六輕相關計畫環境影響評估審查結論執行監督委員會 第 99 次會議行程表

六輕相關計畫環境影響評估審查結論執行監督委員會
第 99 次會議意見表

六輕相關計畫環境影響評估審查結論執行監督委員會 第98次會議紀錄

環境部環境管理署執行
本開發計畫環境影響評估監督情形

新設C5氫化石油樹脂廠_監督意見4

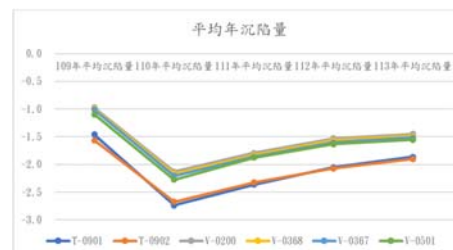
儲槽沉陷監測部分，請說明自設置迄今之沉陷監測情形及趨勢圖。

➤ 儲槽沉陷監測108年開始執行，自設置迄今之沉陷監測情形。

設備編號	平均累積沉陷量(cm)				
	109年	110年	111年	112年	113年
T-0901	-1.75	-6.02	-7.56	-8.61	-9.67
T-0902	-1.88	-5.88	-7.44	-8.69	-9.88
V-0200	-1.17	-4.69	-5.73	-6.43	-7.54
V-0368	-1.19	-4.77	-5.86	-6.56	-7.72
V-0367	-1.21	-4.86	-5.96	-6.74	-7.87
V-0501	-1.32	-5.00	-6.01	-6.87	-8.09
設備編號	113年平均沉陷量(cm/年)	最大角變量(1/m) ^註	容許角變量標準(1/m)	備註	
T-0901	-1.87	2,679	250		符合標準值
T-0902	-1.91	2,778			
V-0200	-1.46	821			
V-0368	-1.49	870			
V-0367	-1.52	769			
V-0501	-1.57	800

備註：容許角變量標準係以倒數呈現不宜超過1/250，以設備編號T-0901最大角變量為例1/2,679，符合容許角變量標準

109年入料試車初期致有設備因入料沉陷，後續112起已陸續趨於穩定

麥寮工業專用港_監督意見1

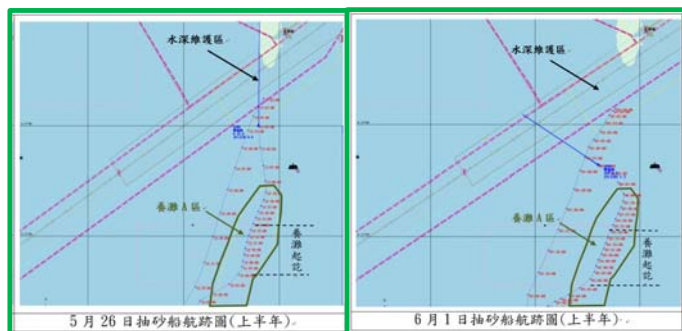
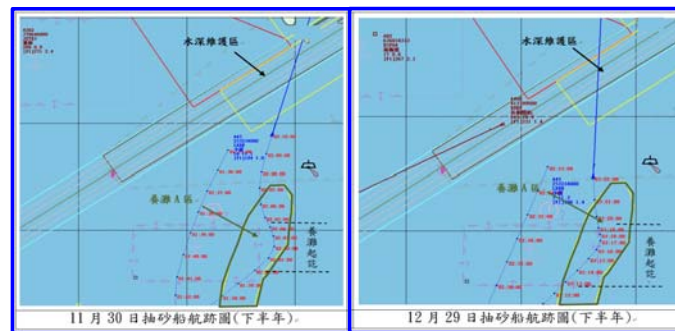
請說明本案113年拋砂養灘執行情形，包含113年總疏濬量、養灘區拋砂量、水深維護區拋砂量，並檢附AIS航跡圖（請標示養灘區及水深維護區位置）。

➤水深維護疏浚砂方有2個處理方式：

年度	養灘量 (1)	堤頭補砂區數量 (2)	水深維護疏浚量 (3)=(1)+(2)
113	98.4	392.3	490.7

113年上半年航跡圖

113年下半年航跡圖
